报告编号：DAKMX-APJ-2025-05-02-ZSH-P

中国石化销售股份有限公司
云南普洱澜沧嘉民加油站
安全现状评价报告

安全现状评价报告

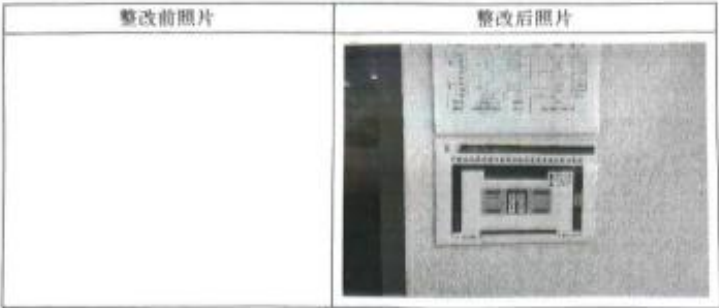
3.存在问题：加油站未绘制四色图。

整改情况：绘制加油站四色图。
